OIKAISUJA

Oikaisu Euroopan parlamentin ja neuvoston asetukseen (EU) 2020/740, annettu 25 päivänä toukokuuta 2020, renkaiden merkitsemisestä polttoainetaloudellisuuden ja muiden ominaisuuksien osalta, asetuksen (EU) 2017/1369 muuttamisesta ja asetuksen (EY) N:o 1222/2009 kumoamisesta

(Euroopan unionin virallinen lehti L 177, 5. kesäkuuta 2020)

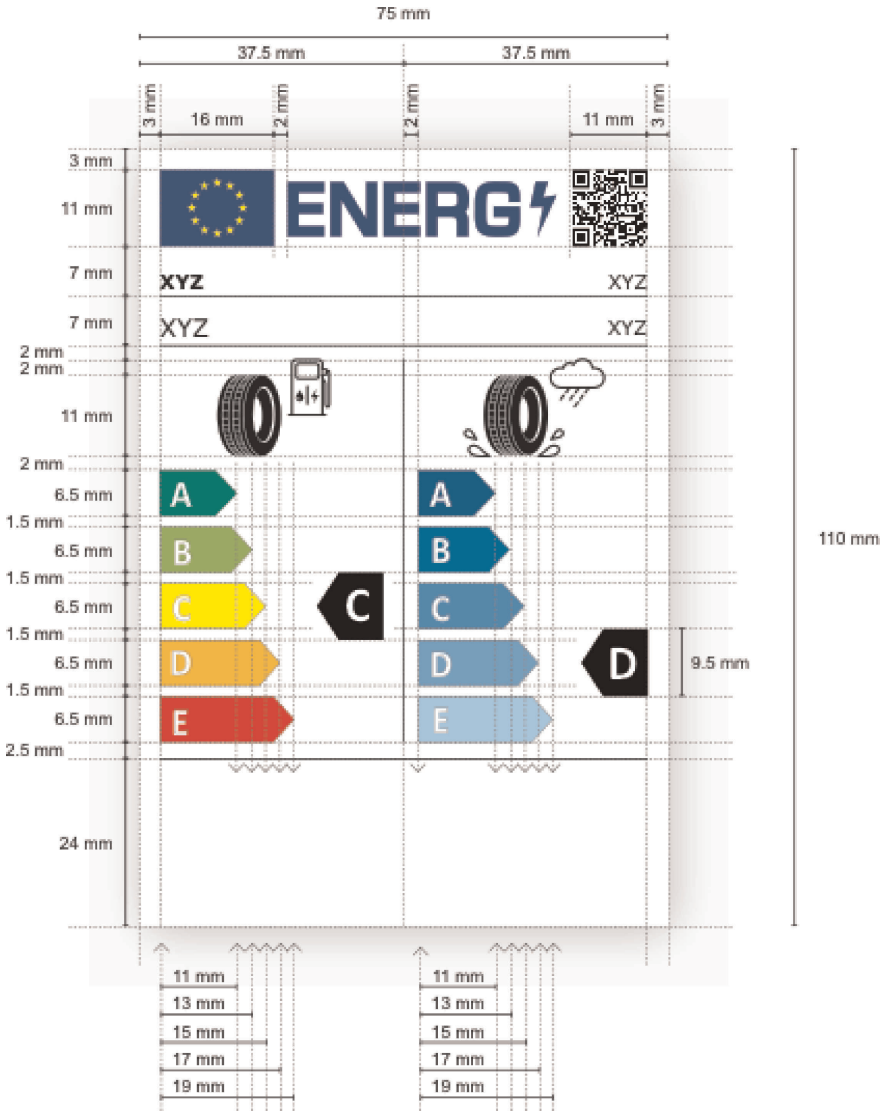
3) Liitteen II sivulla 20 olevassa 2.1.4 alakohdassa oleva rengasmerkinnän alaosan muotoa esittävä kuva korvataan seuraavasti:

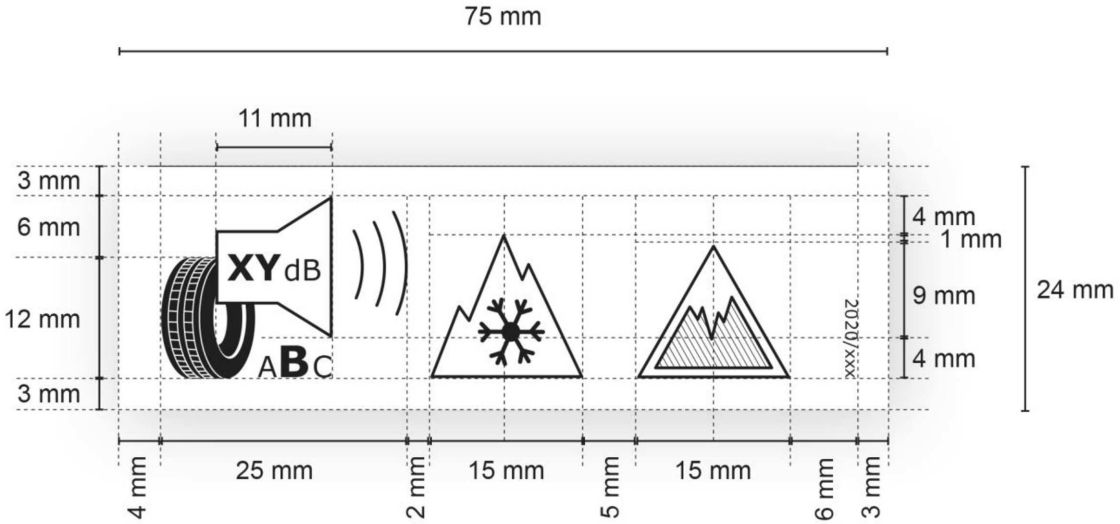
2) Liitteen II sivulla 18 olevassa 2.1 alakohdassa oleva rengasmerkinnän yläosan muotoa esittävä kuva korvataan seuraavasti:
